AWARYJNO - PRZEWALOWA PRZEPOMPOWNIA ŚCIEKÓW,
ZLOKALIZOWANA NA TERENIE PRZEPOMPOWNI GŁÓWNEJ „GRYCZANA”
Z WŁĄCZENIEM DO ISTNIEJĄCEGO SYSTEMU RUROCIĄGÓW, NERGETYKI
I AUTOMATYKI ORAZ ADAPTACJA REAKTORA BIOLOGICZNEGO BIOMIX
NA ZBIORNIK RETENCYJNY WRAZ Z PODCZYSZCZANIEM

PROJEKT BUDOWLANY ZAMIENNY

ADAPTACJI REAKTORA BIOLOGICZNEGO „BIOMIX” NA ZBIORNIK RETENCYJNY
WRAZ Z PODCZYSZCZANIEM MECHANICZNYM ŚCIEKÓW
I NIEZBĘDNĄ INFRASTRUKTURĄ

ZESTAWIENIE ZMIAN WZGLĘDEM PB PIERWOTNEGO

Wzrost rysunku:
PLAN SYTUACYJNO-WYSOKOŚCIOWY

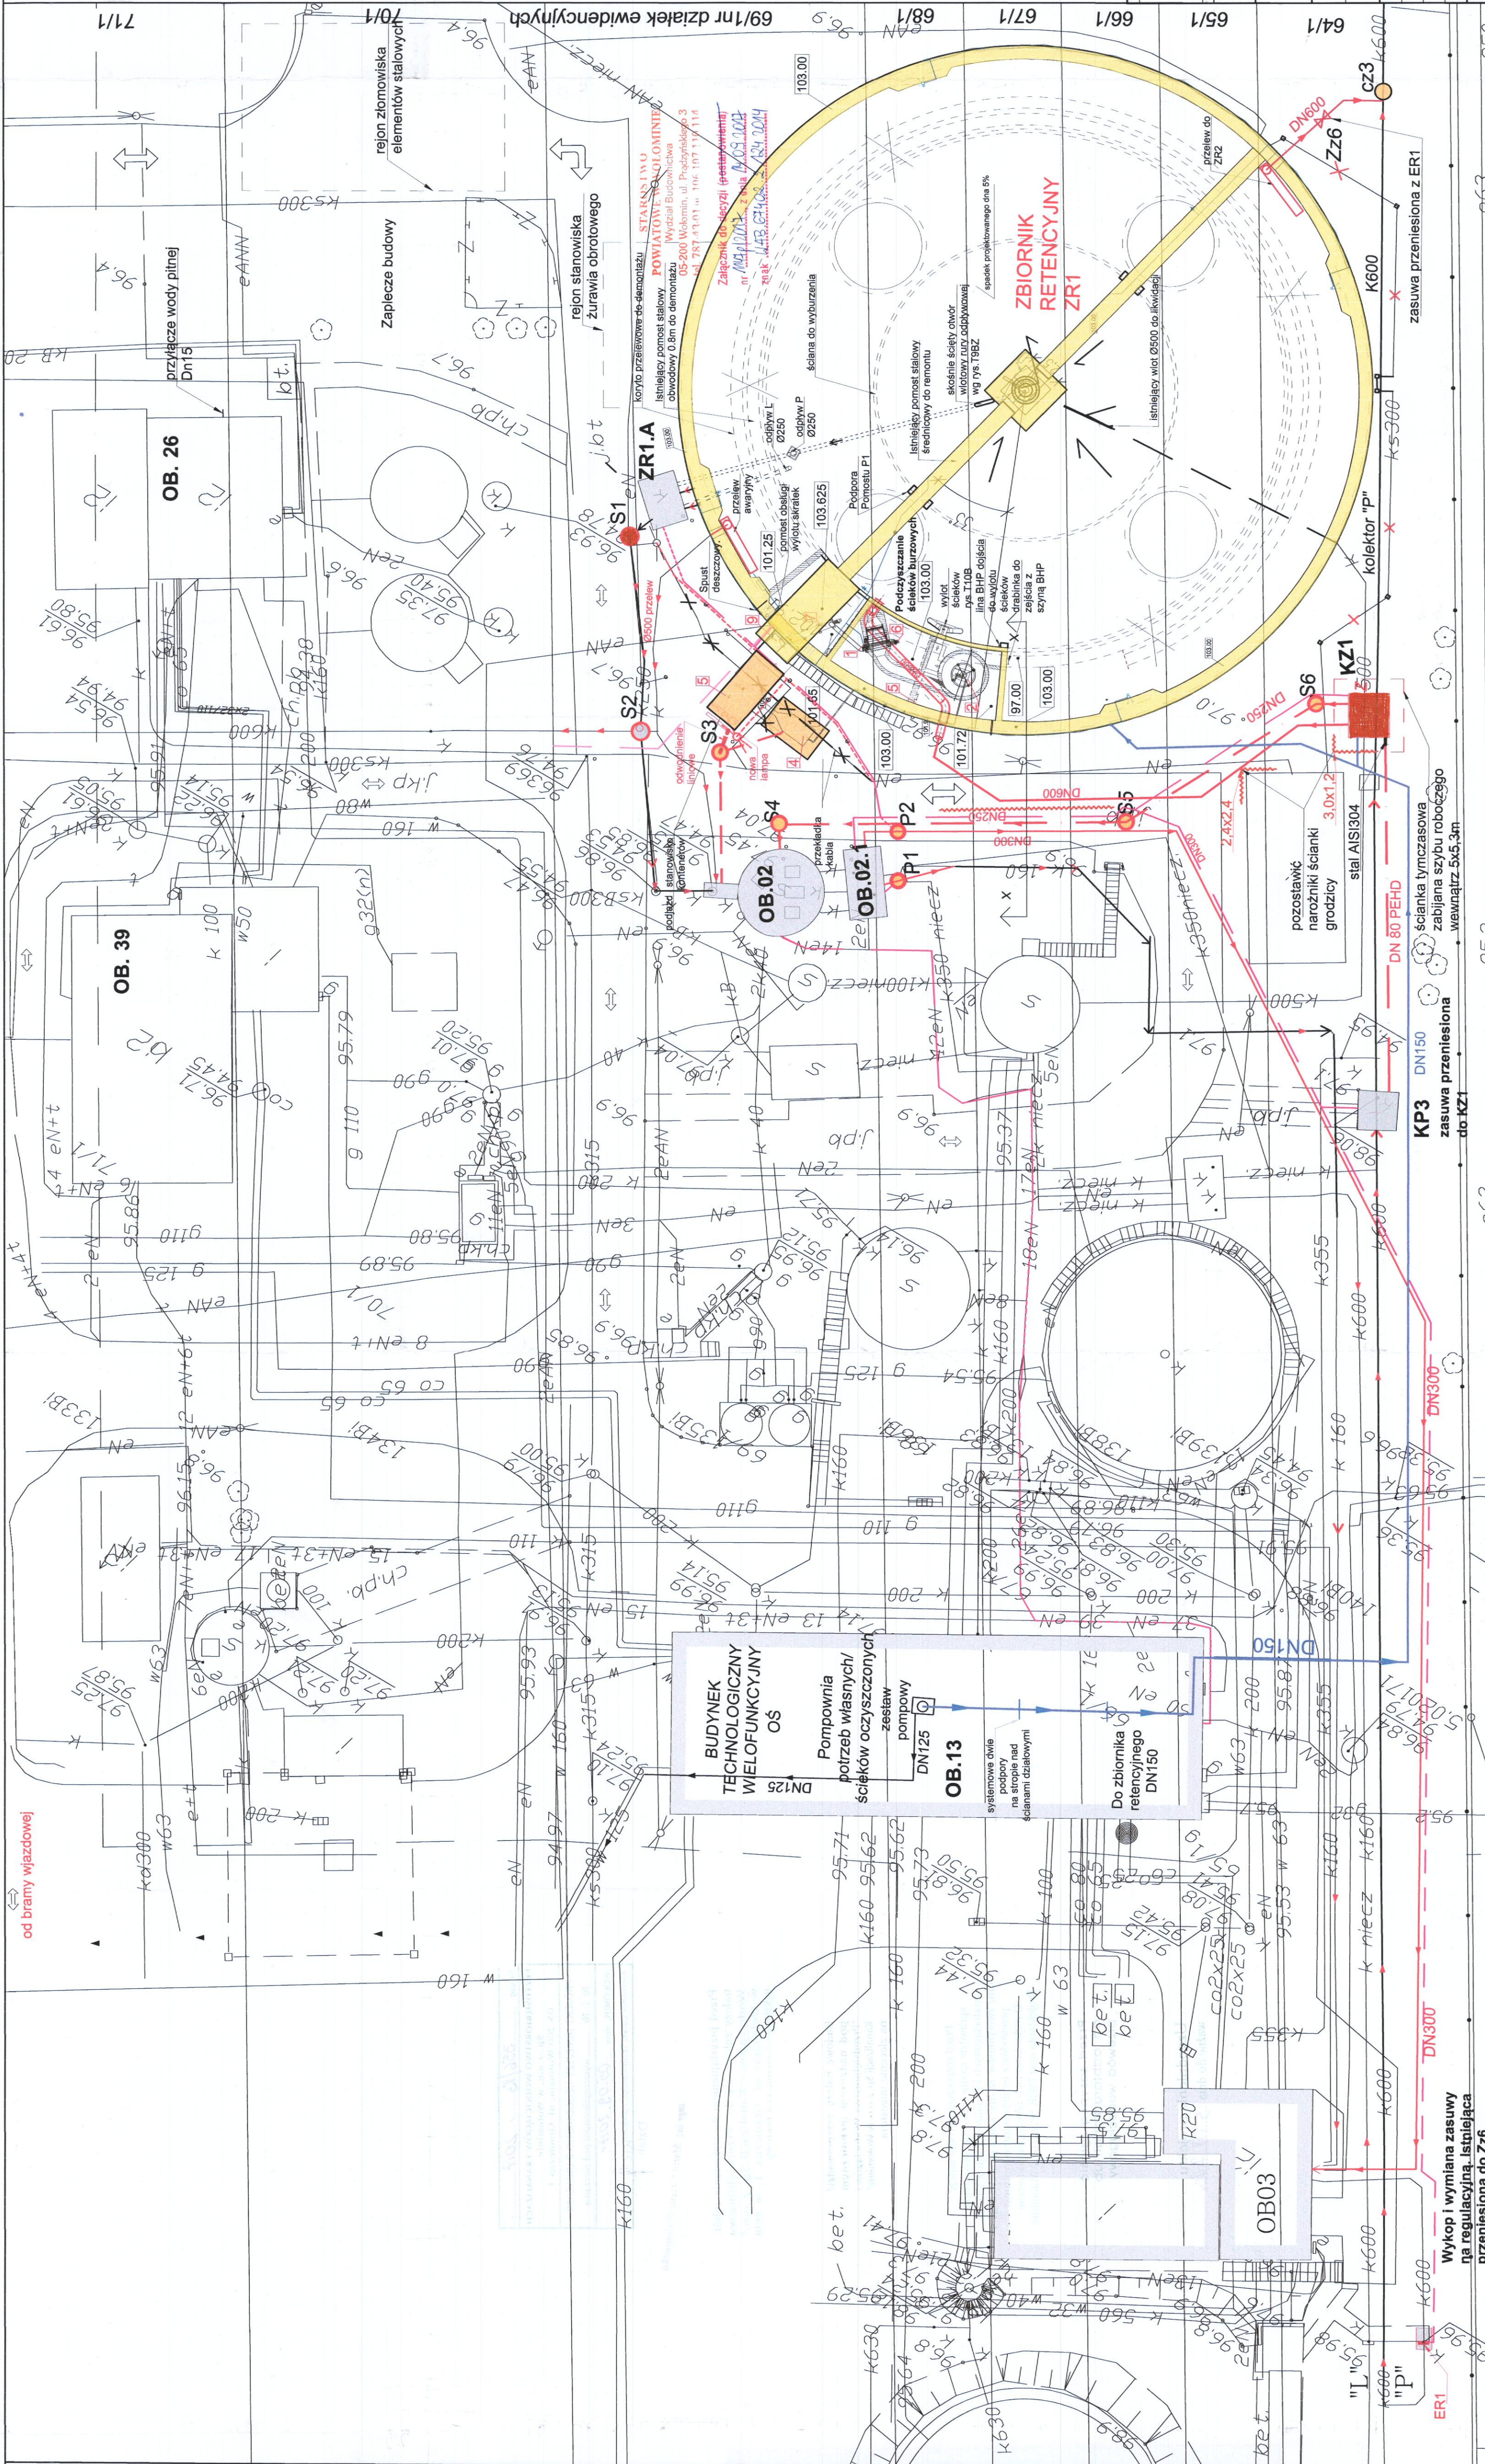
- 4) Skucie górnej krawędzi ściany zbiornika i wykonanie żelbetowego pomostu obwodowego
- rys. T9/Z, KW9/Z
- 5) Dodatkowy kanał spustu z kolektora „P”
Zmiany – przesunięcia lokalizacyjne sieci projektowanych

- dodatkowa łączna długość sieci ok. 700m przy ogólnej długości ok. 550m
- rys T3/z i T6/z
- 6) Dodatkowy podwieszony stalowy pomost obsługi przenośnika spiralnego skratek o powierzchni 1,5 x 2,0 m na zewnątrz zbiornika – rys. T11.1/z, T11.2/z, KW15/z

- 10) Wymiana w ziemi na kolektorze „O” Dn600 zasuwy ręcznej na elektryczną regulacyjną
- rys. T3/Z, T15A/Z i T15B/Z
- 11) Przebudowa (wymiana) zespołu pompowego (podwyższenie ciśnienia)
